無視された調査報告書

審査は信頼できるのか？

この調査研究結果を黙殺した原子力安全委員会の審査（平成17年4月6日）

リニアメント調査と変動地形学的調査の相違の典型的な例

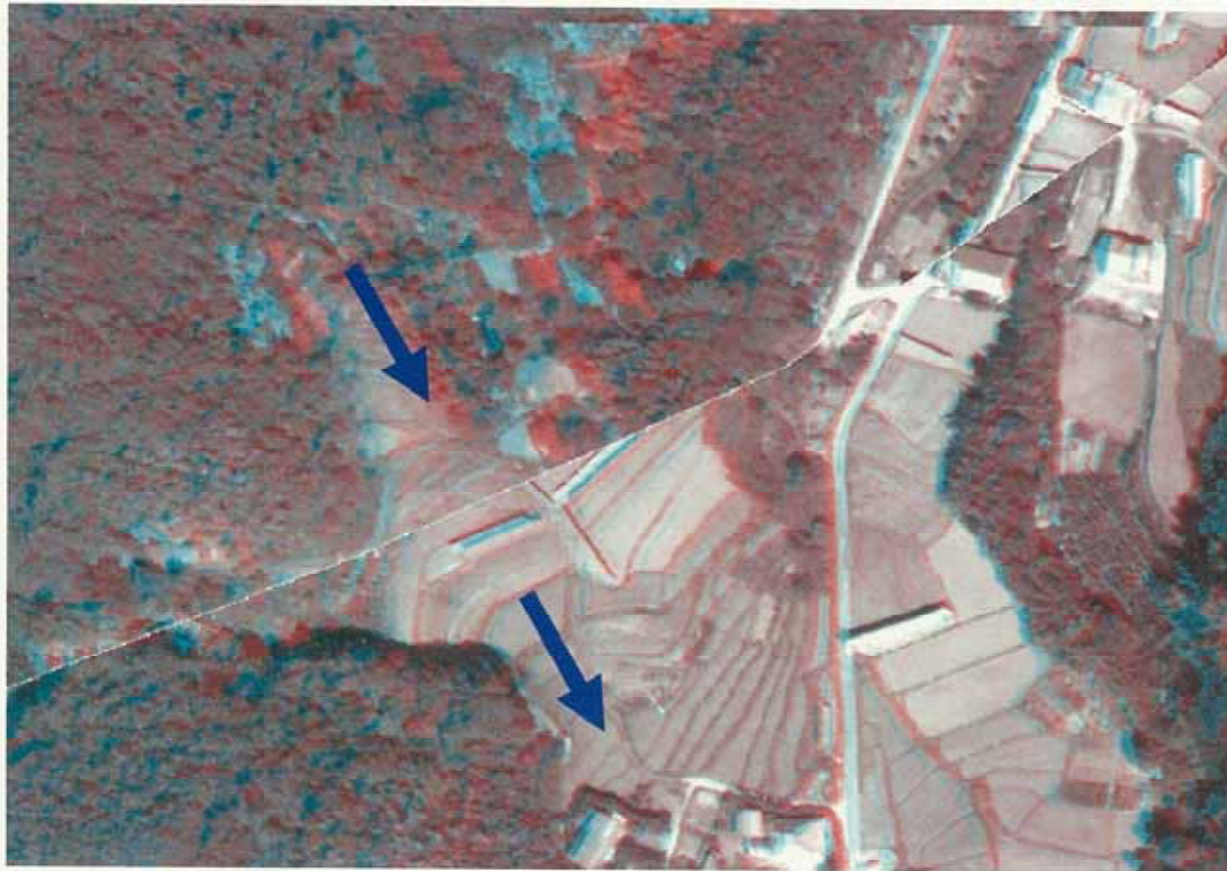
中電は福原より東の変動地形が不明瞭と繰り返し主張するが、橋立ー福原間の方が不明瞭

変動地形学的調査をもとに活断層を確認

新指針に基づいたという**中国電力**の調査結果
変動地形を全く理解していない質の悪い変動地形・リニアメント図

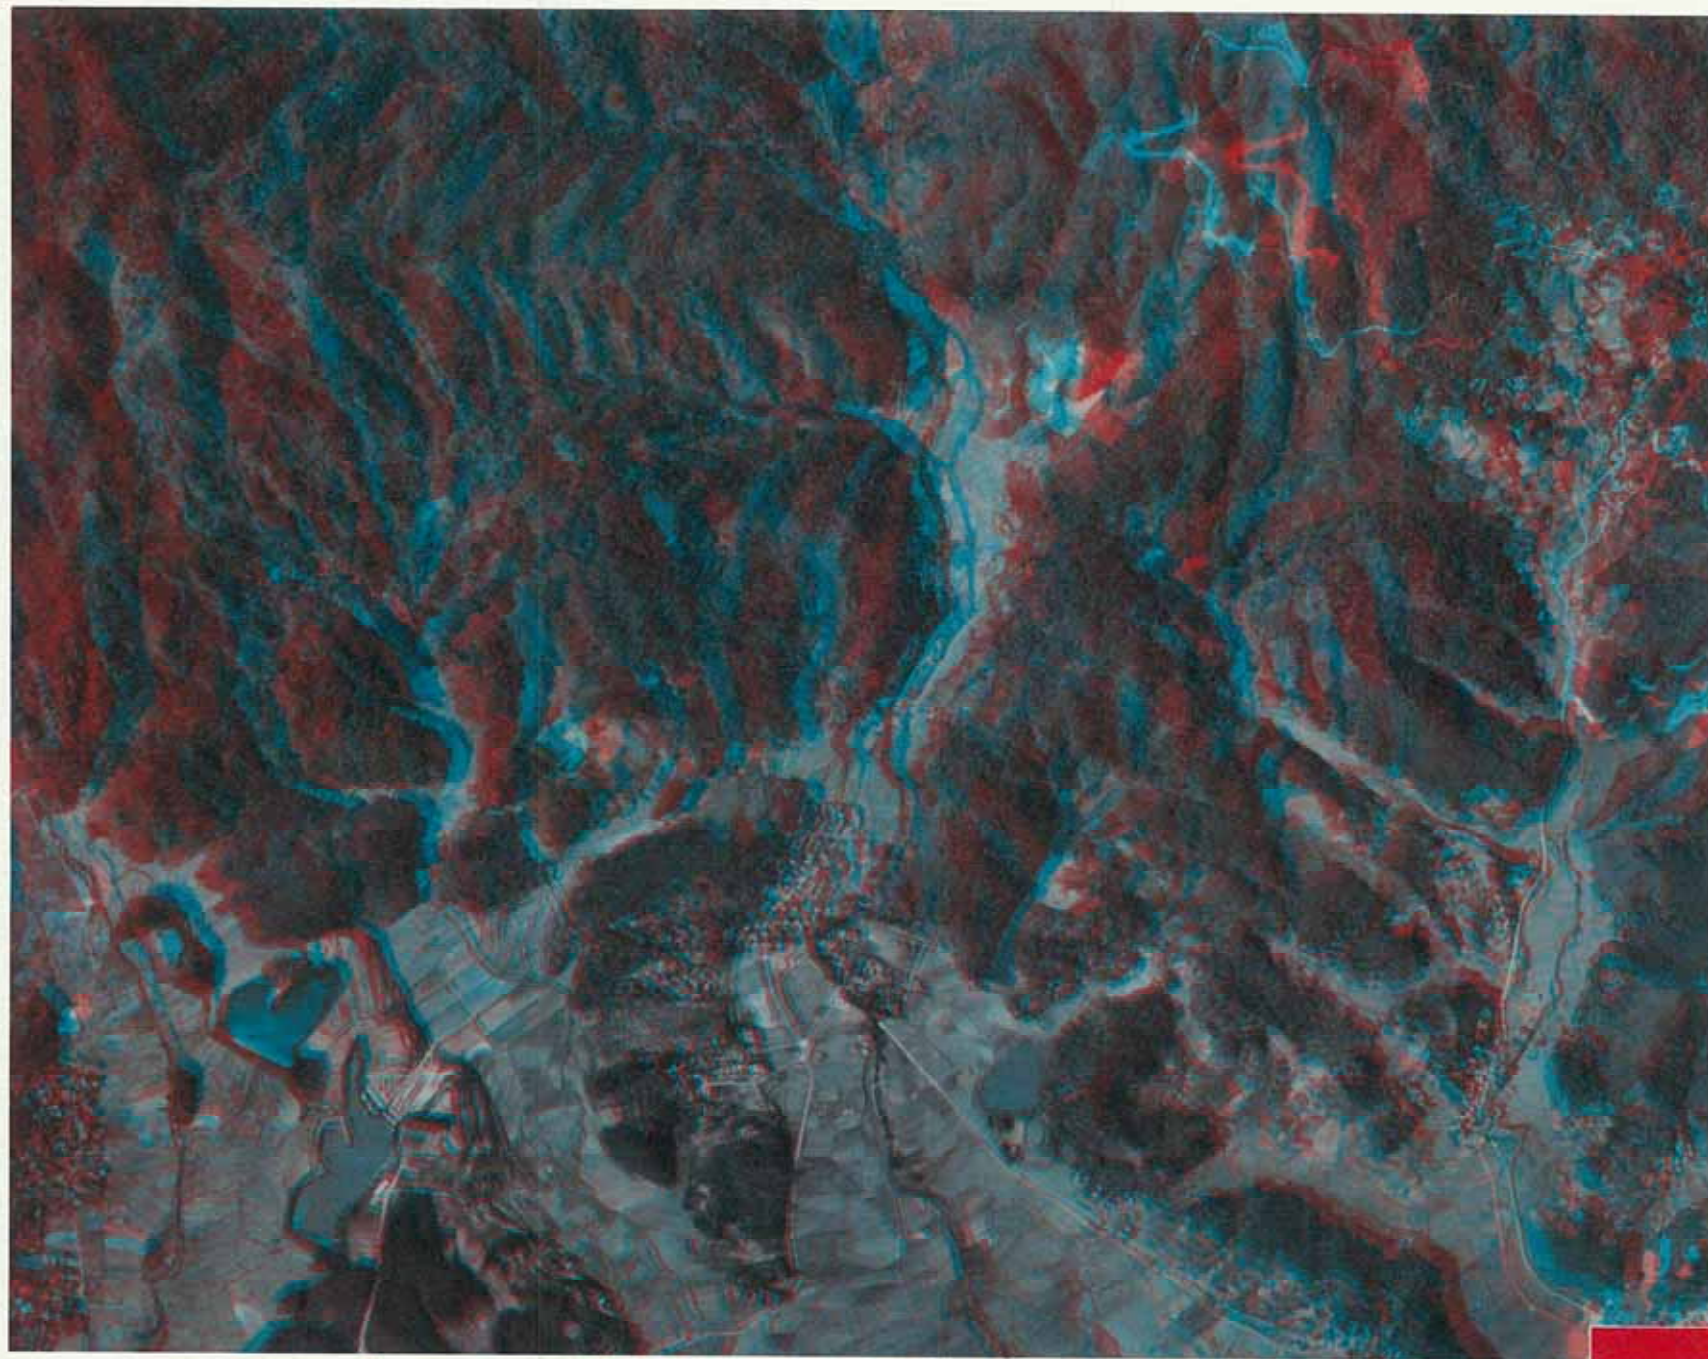
このような図を基に、バックチェックの調査が行われたことを認識することは重要

③地質調査(福原町～手角町付近)

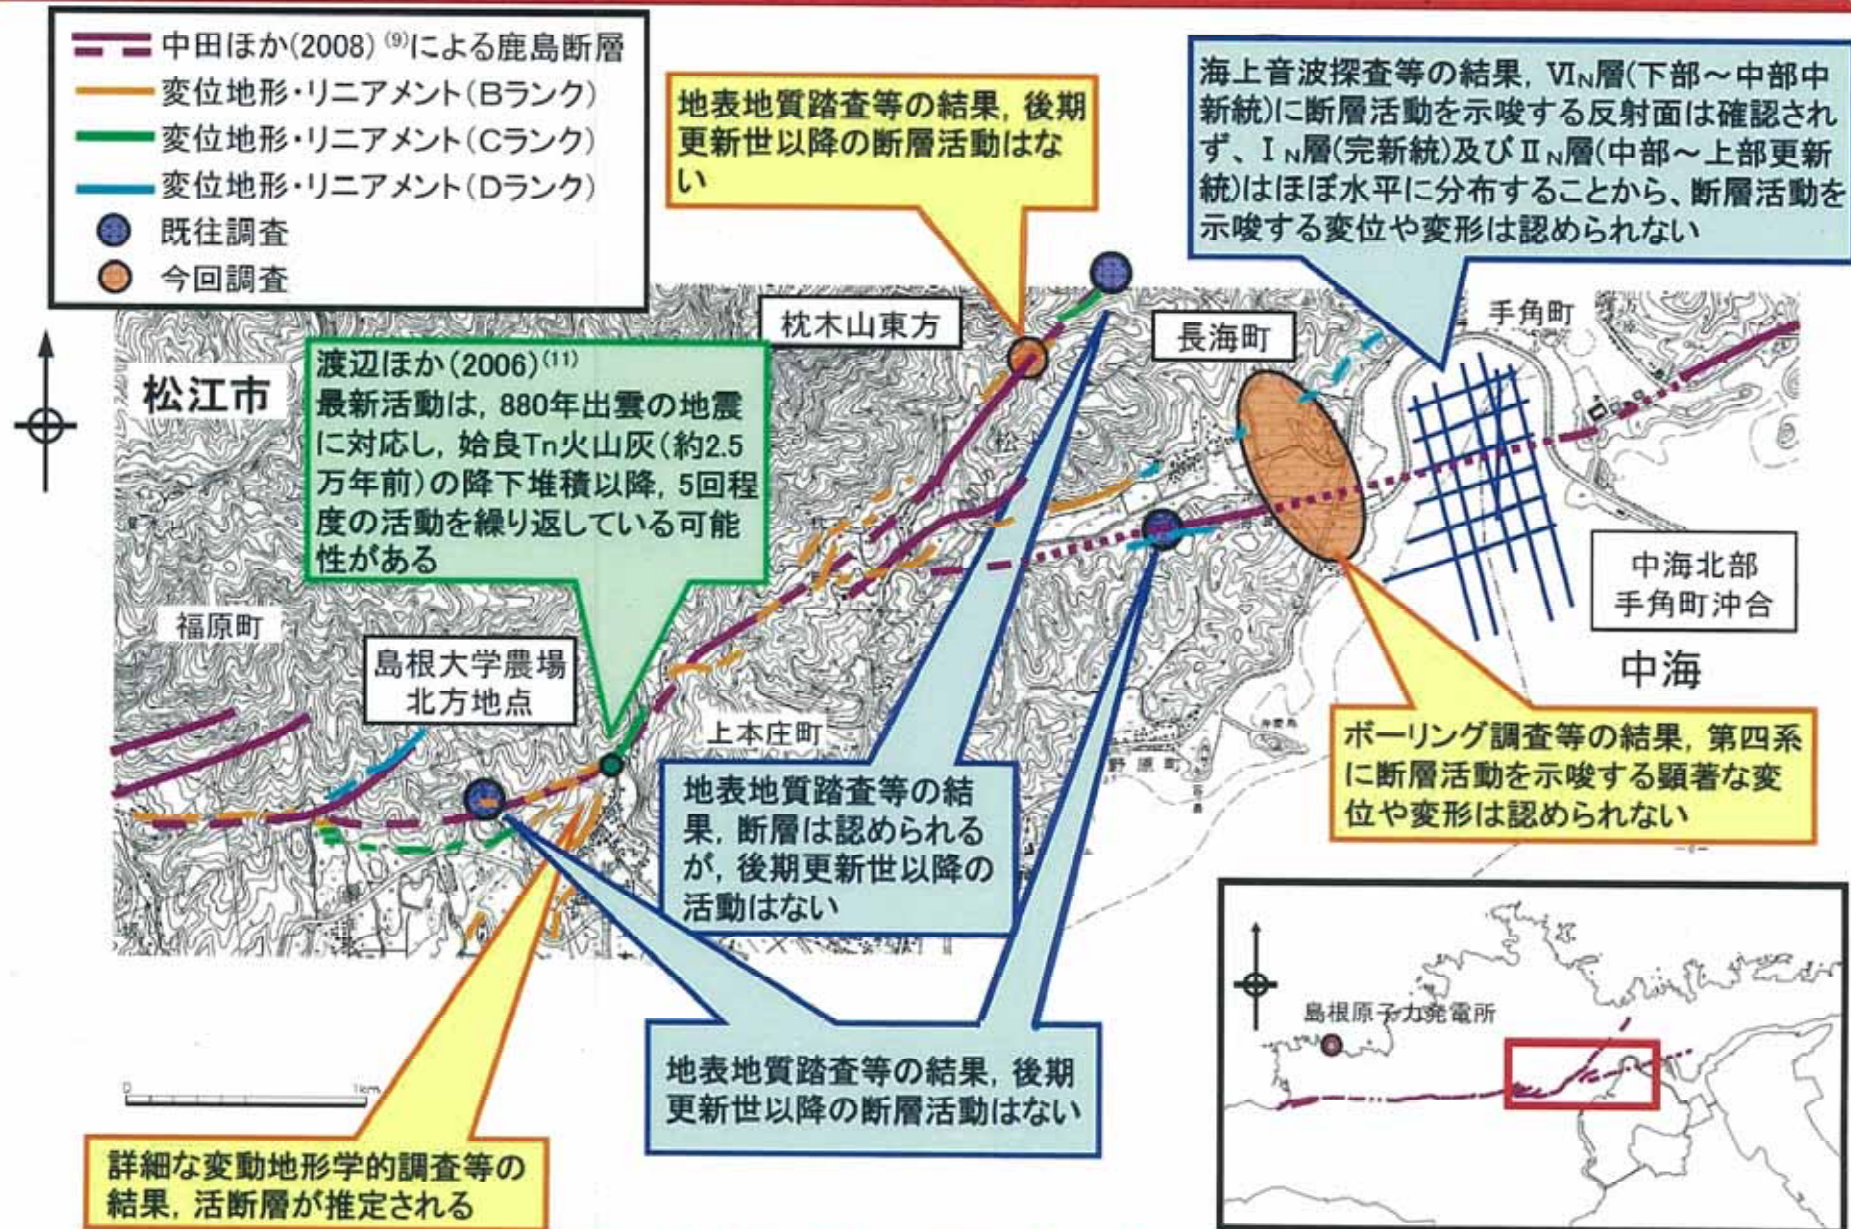
Bランクのリニアメント?

③地質調査(鹿島町南講武～古浦)

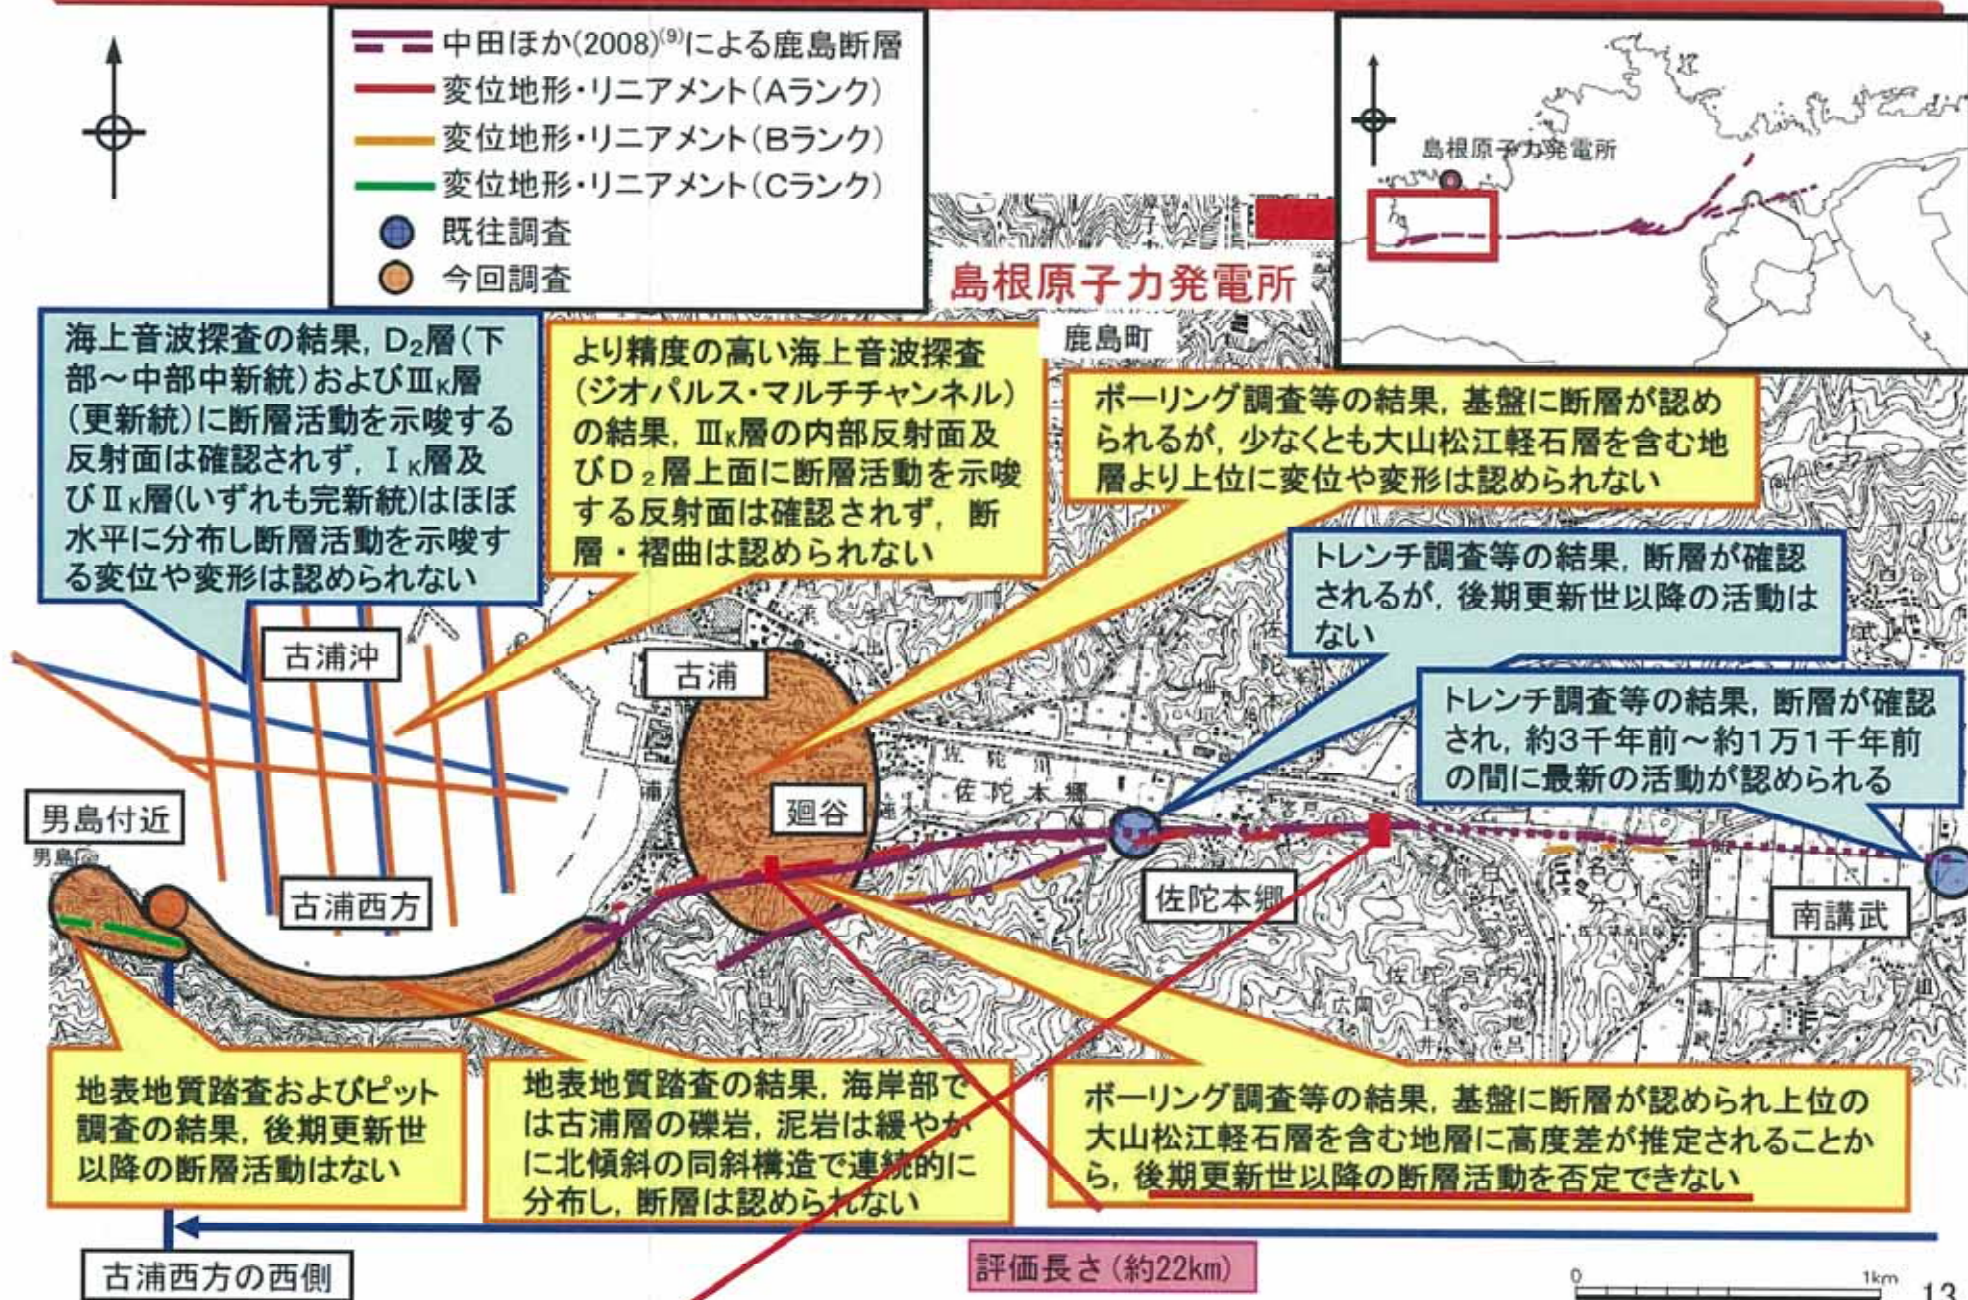
鹿島断層西部：谷屈曲や閉塞丘の発達やトレンチ調査で活断層であることは明らか

平成17年3月原子力安全基盤機構の委託調査結果を無視

古浦における地質断面
(中国電力)

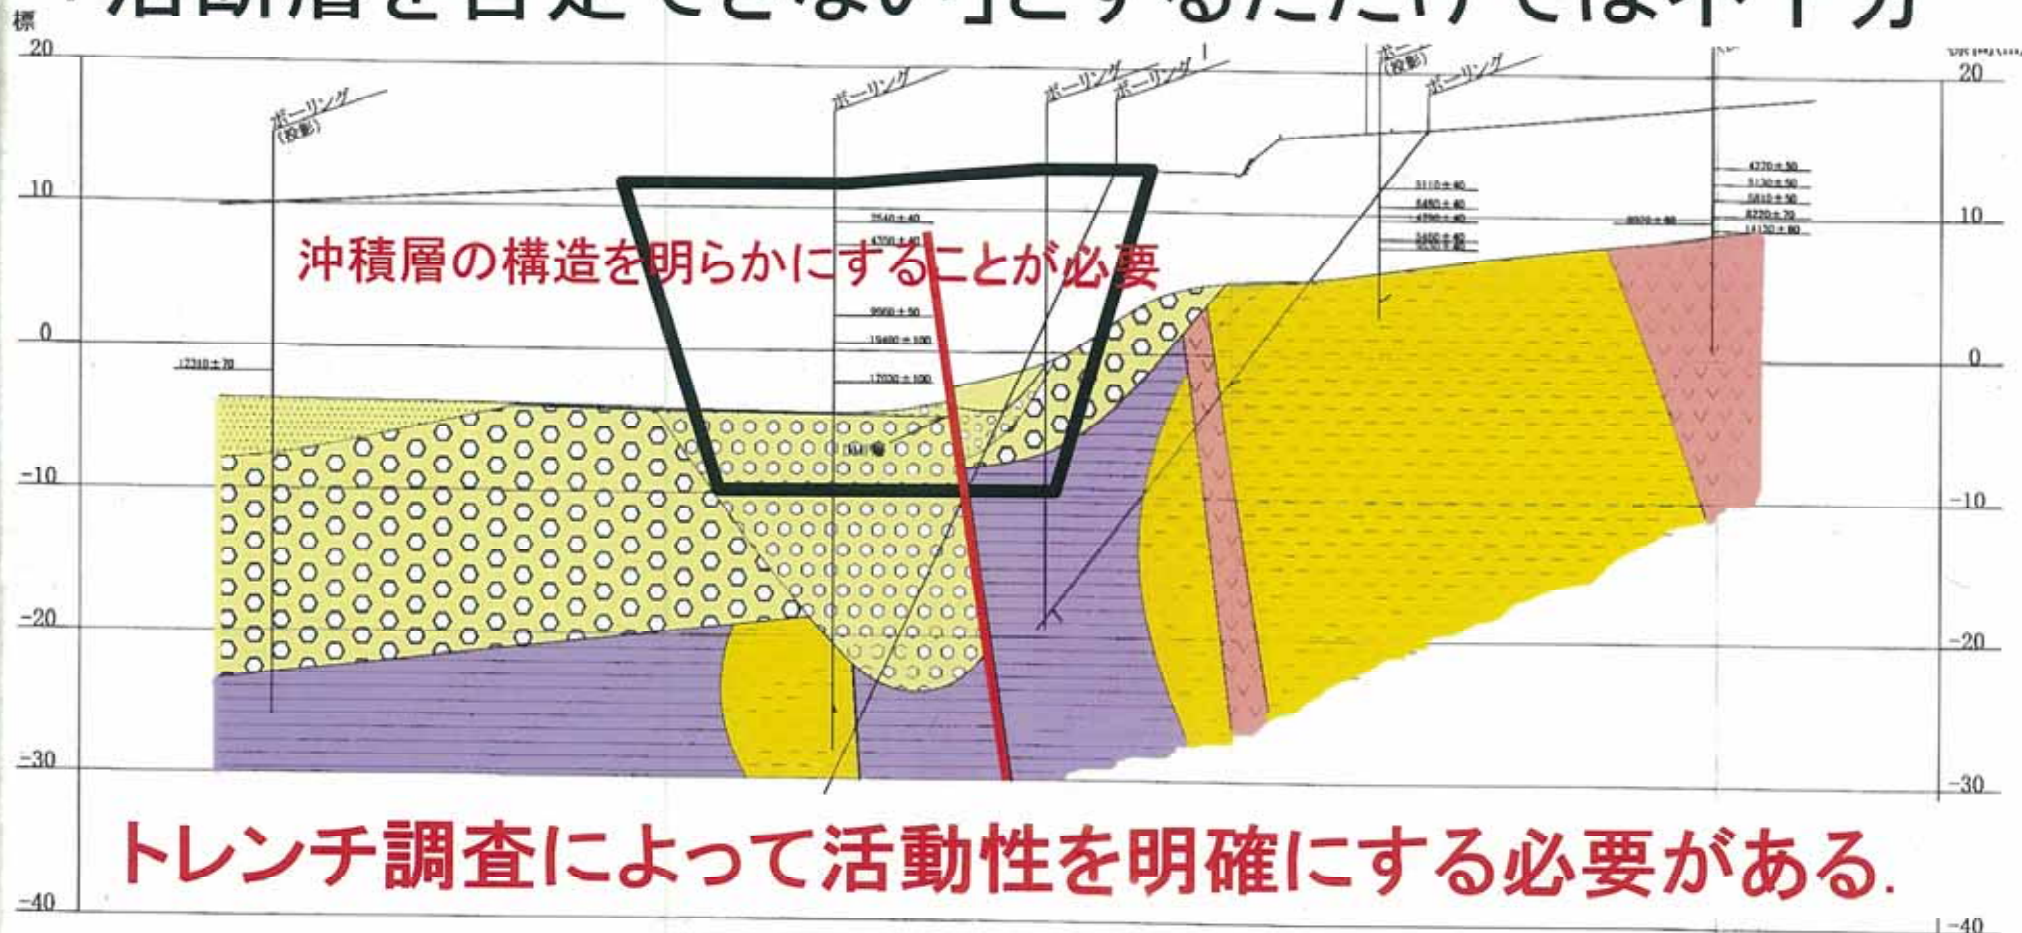
「活断層を否定できない」とするただけでは不十分

変動地形から予測される
とおりの結果
